## INFORME Y APROBACIÓN DE LA MODIFICACIÓN DEL CONTRATO N.º 208/2019 “OBRAS DE TRATAMIENTO DE AFINO Y MEJORAS DE LA ETAP DE GRIÑÓN”

### MODIFICACIÓN N.º 7. UNIDADES DE OBRA PN035 A PN085

Área: Construcción de Tratamiento y Reutilización

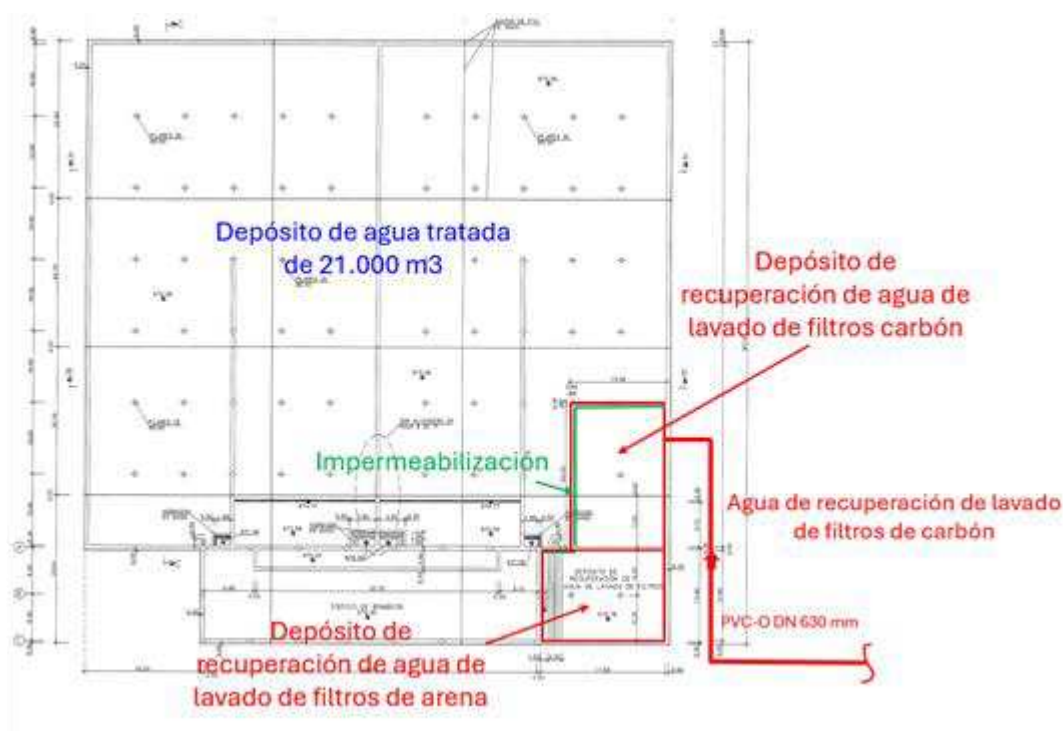
Las tuberías que conducen el ozono desde el edificio de generación hasta las cámaras de pre-ozonización atraviesan el vial existente de la planta por el que circulan vehículos pesados y, por lo tanto, se deben conducir por una canalización reforzada. Además, la canalización de las tuberías de ozono debe ser registrable para localizar posibles fugas.

Por ello, estas tuberías deben discurrir por canaletas prefabricadas registrables y reforzadas para tráfico pesado (PN044), no incluidas en el proyecto de construcción.

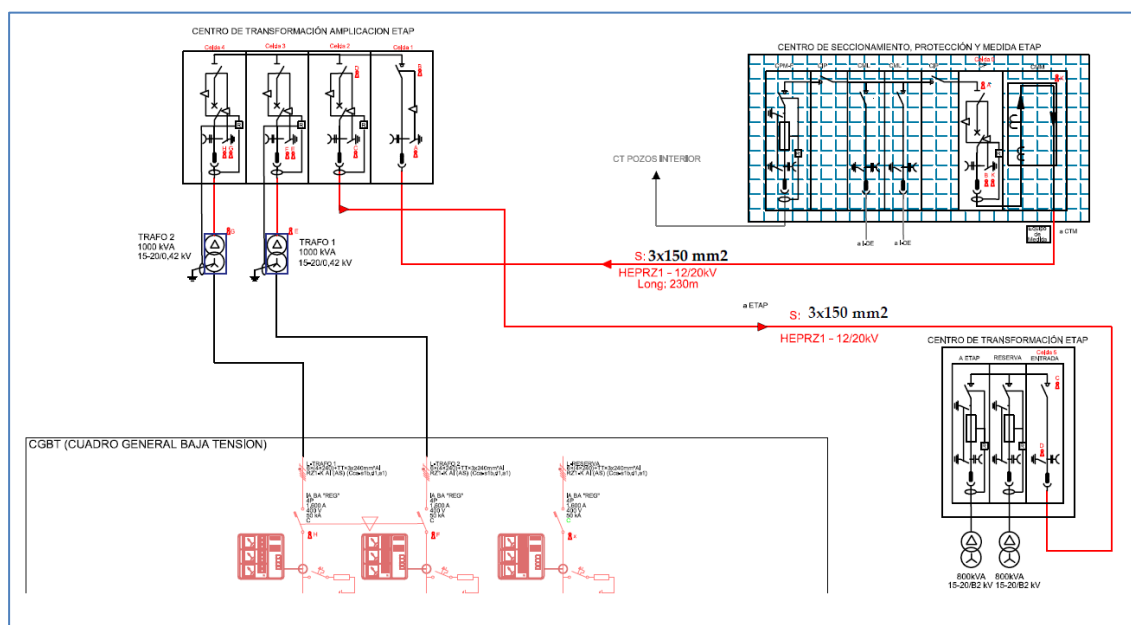
- Sustitución de los dos transformadores actuales de 800 kVA por otros dos de 1.600 kVA en el actual centro de transformación.
- Ampliación del CGBT existente.
- Ampliación de los cuadros de control de motores CCM1 y CCM2.
- Ejecución de dos nuevos cuadros de control de motores, CCM3 y CCM4, para los nuevos procesos.

Sin embargo, aunque los nuevos transformadores de 1.600 kVA se instalan uno en reserva del otro y los actuales de 800 kVA trabajan en paralelo, los cuadros existentes no están preparados para soportar el aumento de intensidades de cortocircuito que se produciría al realizar la operación del cambio de transformador.

Además, en la actual sala eléctrica no hay espacio para realizar las ampliaciones del CGBT ni del CCM1, tal y como está proyectado.

Para dar solución a la problemática detectada se propone mantener el actual centro de transformación y ejecutar un nuevo centro de transformación en una sala del nuevo edificio de afino, compuesto por dos transformadores de 1.000 kVA, desde el que se acomete un nuevo CGBT para alimentar los nuevos cuadros CCM3 y CCM4. De esta forma, el actual centro de transformación alimentaría exclusivamente al CGBT existente y a los cuadros existentes CCM1 y CCM2.
